**АКТ ОБСЛЕДОВАНИЯ
объекта социальной инфраструктуры
К ПАСПОРТУ ДОСТУПНОСТИ ОСИ**

№ 82

- 1.1. Наименование (вид) объекта – Образовательное учреждение (Литер А)
1.2. Адрес объекта Республика Марий Эл, Волжский район, пгт. Приволжский,
ул. Заводская, д. 3

1.6. Название организации (учреждения), (полное и краткое юридическое наименование –
согласно Уставу) Муниципальное бюджетное учреждение дополнительного образования
«Дом детского творчества» Волжского муниципального района Республики Марий Эл,
(МБУДО ДДТ)

Фото № 4

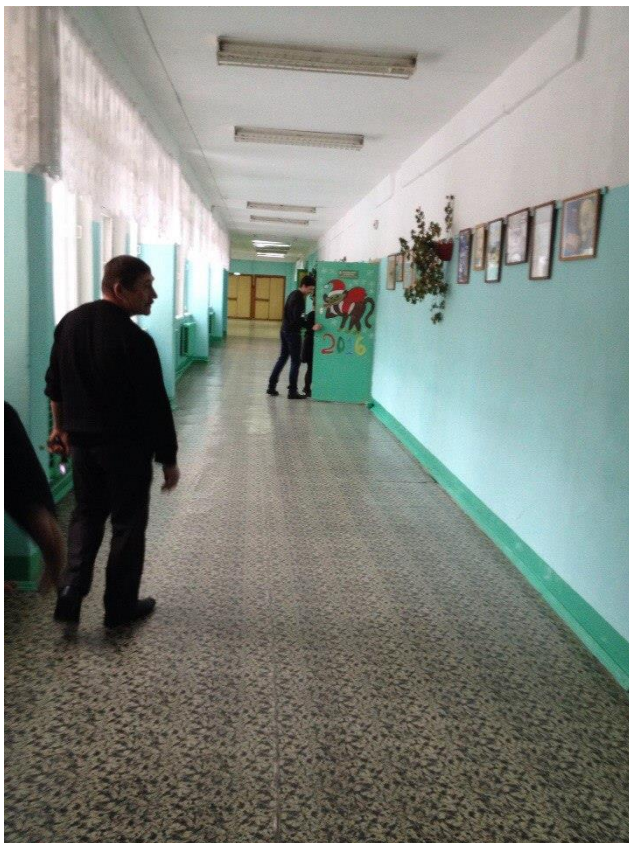
2.5	Тамбур	есть	1	4	1. Грязезащитное покрытие отсутствует	К, О, С		текущий ремонт
	ОБЩИЕ требования к зоне			1	1. Отсутствуют знаки доступности на доступных входах. 2. Отсутствует устройство вызова персонала	К, О, С	Привести в соответствие с СП 59.13330.2012 Раздел 5.1	текущий ремонт

Фото № 5

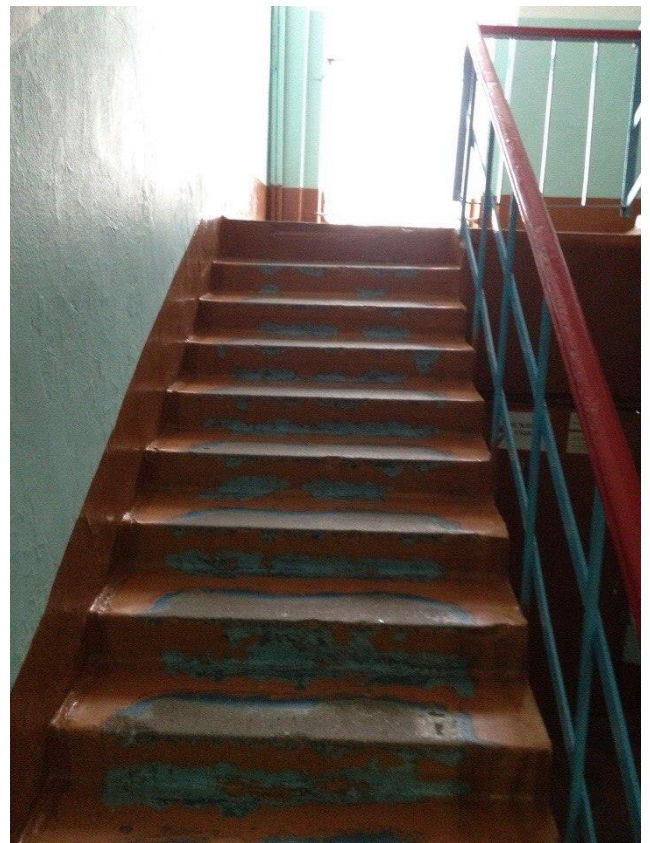
3.1	Коридор (вестибюль, зона ожидания, галерея, балкон)	есть	2	5	1. Отсутствуют тактильные предупреждающие указатели и/или контрастно окрашенные поверхности в соответствии с ГОСТ Р 12.4.026 на участках пола на путях движения на расстоянии 0,6 м перед дверными проемами, а также перед поворотом коммуникационных путей. 2. Предупреждающие указатели, контрастно окрашенная поверхность на участках пола перед дверными проемами и входами на лестницы, перед поворотом путей движения отсутствуют. 3. Зоны «возможной» опасности» с учетом проекции движения дверного полотна не обозначены контрастной цвету окружающего пространства краской для разметки. 4. Участки маршрута по коридору имеют покрытие пола – линолеум, местами порваны.	К, О, С	Привести в соответствие с СП 59.13330.2012 Раздел 5.2.	текущий ремонт
